**AVIS RELATIF À LA PROTECTION
CONTRE LES EVENTUELS EFFETS NOCIFS ET NUISANCES
PROVOQUÉS PAR LES RAYONNEMENTS NON IONISANTS
GÉNÉRÉS PAR DES ANTENNES ÉMETTRICES STATIONNAIRES**

Commune : FLEURUS - Exploitant : TELENET GROUP

Référence exploitant : HT1511L

Rapport n° 3795 / 2025

Figure 1 : Vue en plan des lieux de séjour et des points de contrôle

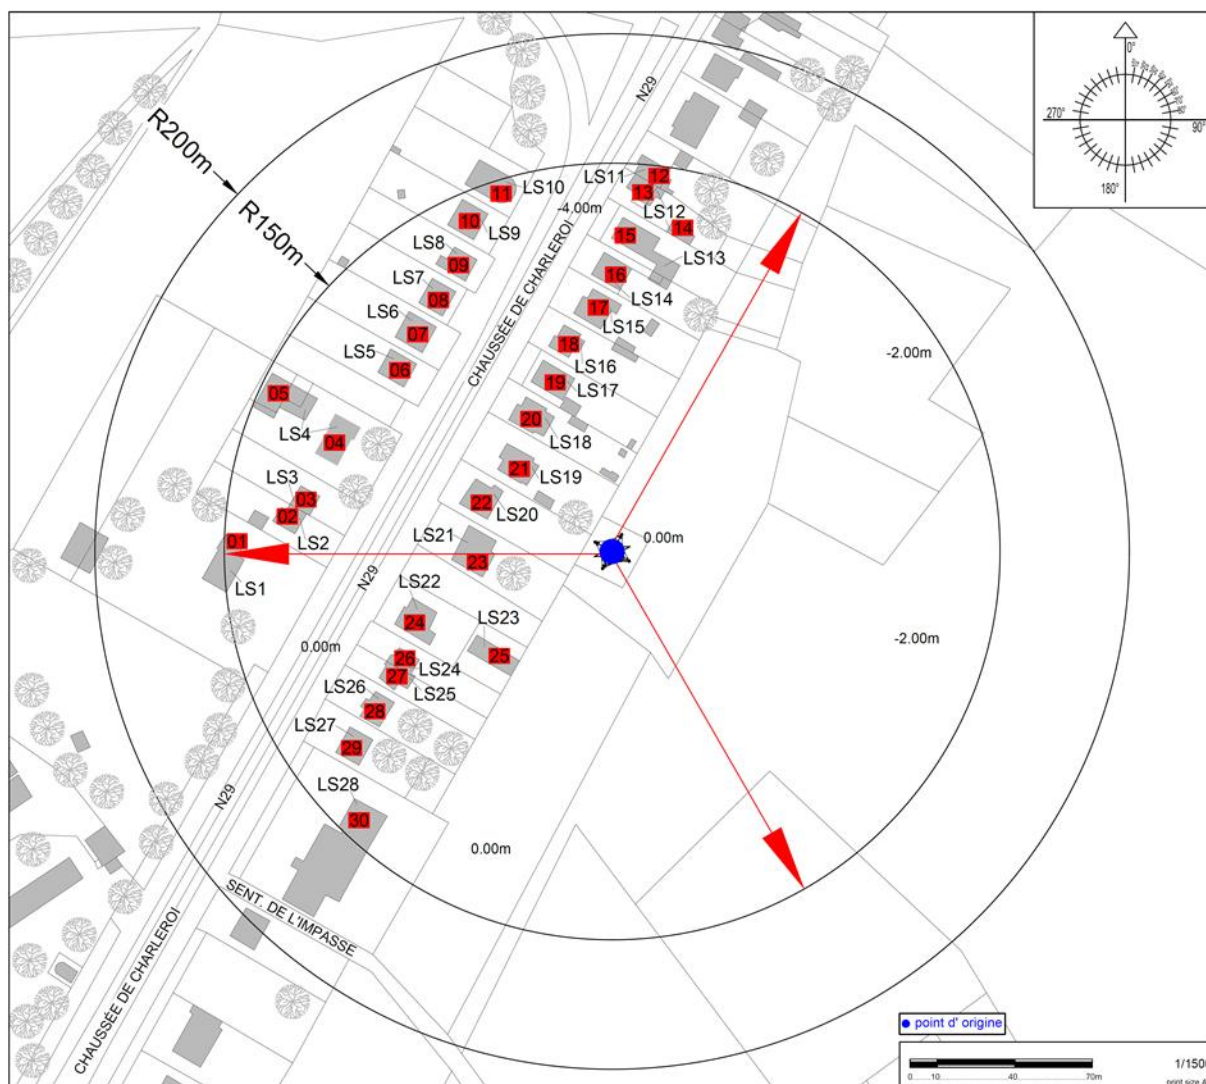
Les fréquences d'émission, la puissance rayonnée par chacune des antennes et leur gain permettent de déterminer le rayon de la zone à analyser. Tout dépassement de la limite par installation est exclu en dehors de cette zone. Le tableau 2 reprend les 35 LS² pour lesquels l'indice d'exposition est le plus élevé. Les différentes colonnes indiquent :

- le numéro du point de contrôle repris sur un des plans de la figure 1;
- le numéro du LS dans lequel se trouve le point de contrôle de la 1^{ère} colonne ;
- l'atténuation d'obstacle prise en compte pour le calcul de l'indice d'exposition dans le LS ;
- le résultat du calcul de l'indice d'exposition.

N° point de contrôle	LS	Atténuation (dB)	Indice d'exposition relatif à la limite par installation IE_i
24	LS22	3,0	0,653
26	LS24	3,0	0,613
27	LS25	3,0	0,498
3	LS03	3,0	0,491
2	LS02	3,0	0,463
4	LS04	3,0	0,439
16	LS14	3,0	0,397
1	LS01	3,0	0,361
17	LS15	3,0	0,358
28	LS26	3,0	0,349
14	LS12	3,0	0,342
15	LS13	3,0	0,328
13	LS12	3,0	0,282
6	LS05	3,0	0,277
12	LS11	3,0	0,270
5	LS04	3,0	0,269
29	LS27	3,0	0,231
7	LS06	3,0	0,199
8	LS07	3,0	0,160
18	LS16	3,0	0,158
30	LS28	3,0	0,137
9	LS08	3,0	0,137
11	LS10	3,0	0,128
10	LS09	3,0	0,115
23	LS21	3,0	0,103
22	LS20	3,0	0,064
21	LS19	3,0	0,043
25	LS23	3,0	0,029
20	LS18	3,0	0,022
19	LS17	3,0	0,020

En ce qui concerne les antennes de l'installation mentionnées dans le tableau 1, la distance maximale à laquelle la limite pourrait être atteinte, à l'extérieur, est égale à 127,7 m. S'il n'y a pas de LS à une distance inférieure, les antennes respectent forcément la limite d'immission.

Dans le cas des LS situés à l'intérieur des bâtiments, une atténuation d'obstacle est prise en compte et il en résulte que la distance maximale à laquelle la limite pourrait être atteinte se réduit à 91,7 m.

Figure 2 : Vue en plan des installations d'antennes dans un rayon de 300 mètres autour de l'installation faisant l'objet de la demande d'avis

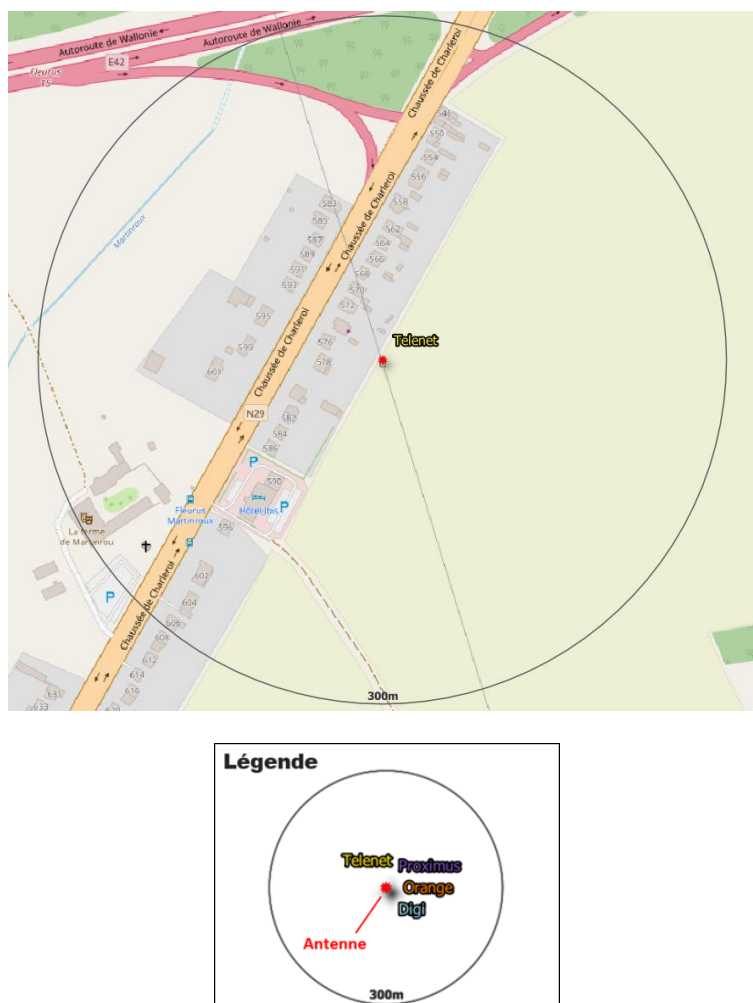
Le plan en projection verticale de la figure 2 indique la localisation des installations d'antennes émettrices stationnaires visées par le décret et situées dans un rayon de 300 mètres autour de l'installation référencée dans le paragraphe 2 et localisée au centre du cercle. Les données de localisation de ces antennes et les avis correspondant sont accessibles via le cadastre en ligne des antennes émettrices stationnaires⁸. Les installations prises en compte dans l'évaluation du respect de la limite cumulative sont les installations d'antennes émettrices déclarées en service par l'exploitant à la date du présent avis, à l'exception de l'installation référencée dans le paragraphe 2 et éventuellement d'autres installations ayant fait l'objet d'une demande d'avis à la même date et qui sont situées à l'intérieur de la zone de 300 mètres de rayon.

- a) il y a au plus 4 installations d'antennes émettrices stationnaires présentes dans la zone d'évaluation de 300 mètres de rayon représentée dans la figure 2, y inclus l'installation référencée dans le paragraphe 2 : la limite cumulative définie à l'article 4, §2 du décret est nécessairement respectée dans les lieux de séjour à l'intérieur de la zone d'évaluation de 300 mètres de rayon ;

- b) il y a exactement 5 installations d'antennes émettrices stationnaires présentes dans la zone d'évaluation de 300 mètres de rayon représentée dans la figure 2, y inclus l'installation référencée dans le paragraphe 2 et il existe, pour 3 ou 4 de ces installations, un avis attestant le respect de la limite abrogée de 3 V/m : la limite cumulative définie à l'article 4, §2 du décret est nécessairement respectée dans les lieux de séjour à l'intérieur de la zone d'évaluation de 300 mètres de rayon ;

- c) dans tous les autres cas, il a été vérifié que la limite cumulative définie à l'article 4, §2 du décret n'est pas dépassée dans les lieux de séjour sur base du nombre d'installations localisées dans la zone d'évaluation de 300 mètres de rayon représentée dans la figure 2, de leur localisation ainsi que des données inscrites dans la figure 1 et au paragraphe 4 du présent avis et dans les avis attestant le respect de la limite par installation ou de la limite abrogée de 3 V/m relatifs aux autres installations reprises dans la figure 2.

Compte tenu des considérations ci-dessus, il apparaît que l'intensité du rayonnement électromagnétique généré, dans les lieux de séjour situés dans un rayon de 300 mètres autour de l'installation référencée dans le paragraphe 2, par l'ensemble des antennes émettrices stationnaires de l'ensemble des exploitants du même site d'antennes émettrices stationnaires respecte la limite fixée à l'article 4, § 2 du décret.
